固定资产质保期验收单		生效日期:	
			编 号:	
合同编号	GHRC-HB-CG-202005003	合同金额	2080000	
资产名称	H6 座椅骨架焊接总成焊接夹具	资产型号		
资产类别	焊接夹具	资产编号		
供货单位	广州熙锐自动化设备有限公司			
验收项目				
设备明细: 1. H6 座椅骨架焊接总成焊接夹具 (明细见附件) 19 套。	是否有与合同不符的情况		无	
	设备使用性能是否达到要求		是	
	设备技术指标是否与合同相符		是	
	设备配件是否与采购要求相符		是	
	设备是否完好		完好	
	技术文档是否齐全		齐全	
设备在安装调试、试用过程中的情况	质保期问题已整改合格			
验收结果	合格	合格	合格	
参加验收人员签名	李永平 2022.11.29	何子 2022.11.29	赵永 2022.11.2	李永平 2022.11.29
设备安装完成时间	2020.6.30	验收日期	/	
设备存放地点	河北 焊装车间	固定资产归口管理部门负责人	/

# 20GHRCO1现场反馈问题点记录

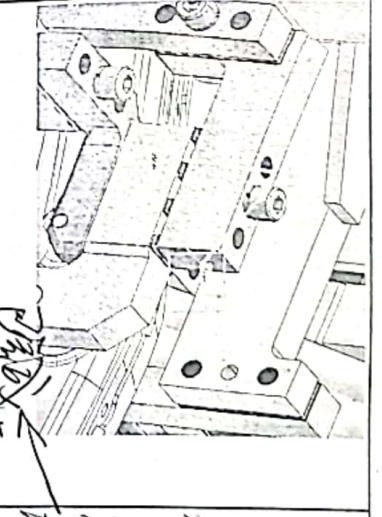
作成: 曾瑞锋		审核:		承认:			
NO.	提出日期	设备编号	问题点描述	截图	对策	完成状态截图	完成状态 (OK/NG)
1		20GHRCO 1-012	气缸晃动, 导致插销不稳, 该手推操作, 结构不易操作, 推动不顺畅。		更换新气缸 (优先库存) 增加省力机构		已完成 增加前限位 2022.9.28 整改 完毕 合格 张劲松 审核
2		20GHRCO 1-013	工件定位靠边变形 (现场靠边缺乏调整量)		此小件位置与焊枪轨迹极限, 无法按照客户要求修改, 只能保留现有结构, 更换亦形零件		备件已到 2022.9.28 整改 完毕 合格 张劲松 审核

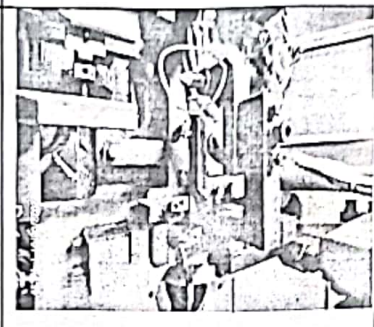
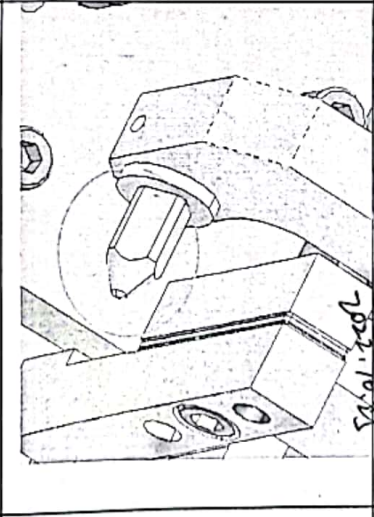
3	20GHRCO 1-014	销连接件长度 过长，插销时 摇晃偏位。		客户要求连 接块增加强 度		左右侧侧 连接件进 需加座 脚 有一处斜 2022.9.18整改 双路驱动
4	20GHRCO 1-014	销插工件管困 难（工件精度 预估有偏差）		销更换为4点 支撑，减少 与工件接触 面		2022.9.28整 改完毕，合格 OK 双路驱动 2022.10.15
5	20GHRCO 1-012	现场弹簧用久 后弹力衰减		更换弹簧 （找力稍 大）增加备 品		弹簧已更换 互杆位不清 2022.9.28整改 双路驱动 2022.10.15

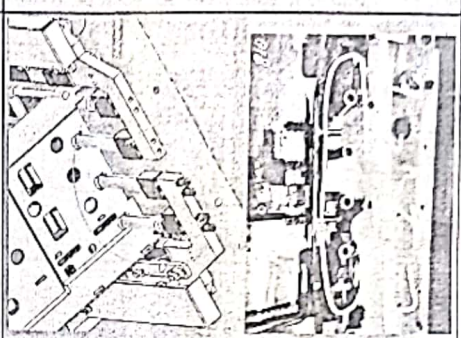
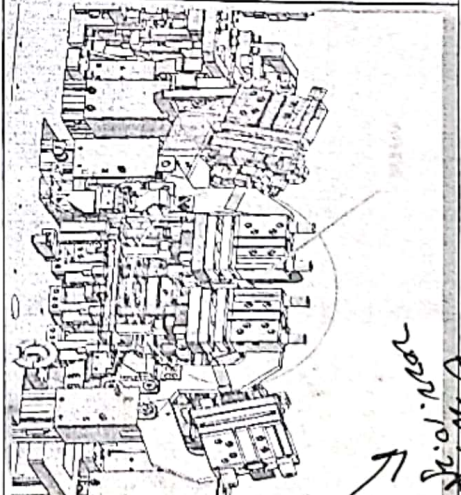
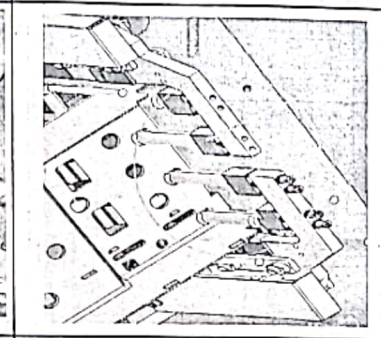
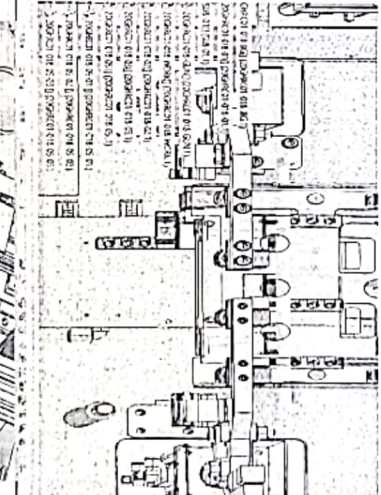
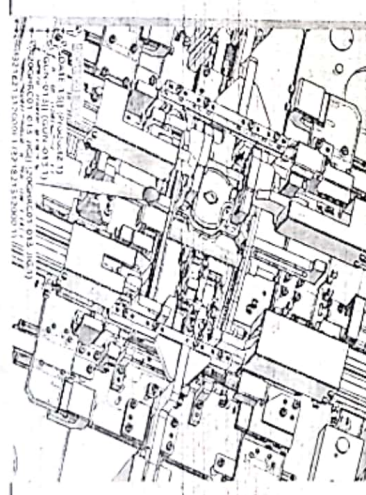
6	20GHRCO 1-018	工件精度不稳 定		<p>此处改动大 增加上端定 位需要增加 气缸脱销动 作，</p>		<p>在改完成 增加气缸 上打插气缸 新打插气缸 上打及干涉 2021.9.28 整改未 完成 XR 整改</p>
7	<p>共性问题 20GHRCO 1-018</p>	<p>定位销顶丝安 装改为后锁螺</p>		<p>定位销做成 偏心销避开 焊枒</p>	<p>已完成</p>	<p>2021.9.28 整改完成 合格 焊整完成</p>
8	20GHRCO 1-018	<p>一序焊接完 成后工件不能 正常取出</p>		<p>顶升改造</p>		<p>2021.9.28 整改 完成 合格 OK 焊整完成</p>
9	20GHRCO 1-013	<p>①阻尼器上固 定钣金定位结 构不能保证尺 寸</p>		<p>定位件做一 组铜件和铁 件</p>		<p>备件 已到 2021.9.28 整改 完成 合格 焊整完成</p>

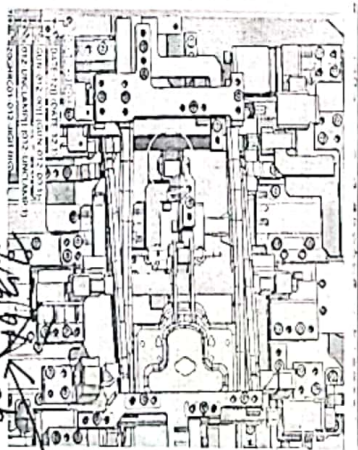
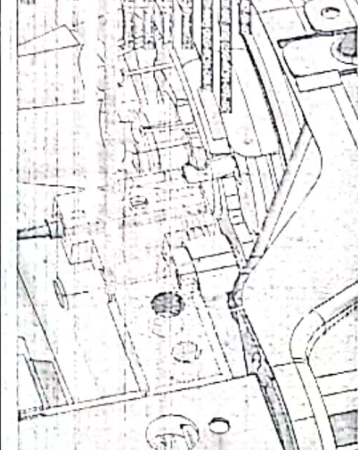
10	20GHRCO 1-012	①阻尼器阻尼器下固定钣金定位不稳定导致焊接完成后工件不能通过检具。②		1. 定位销机构加强，块中使用铁块，过气孔改小，加圆锥限位		2022.9.28 整改 刘 块下在磨床 干涉需改善
11	20GHRCO 1-012	②该手动推紧结构不易操作，推动不顺畅。		2. 手动机构不变，更换气缸		2022.9.28 整改 合格 刘 更改手动 结构 刘 刘
12	20GHRCO 1-007	板件定位不准 零件磨损		更换零件		2021.9.28 整改 合格 刘 刘
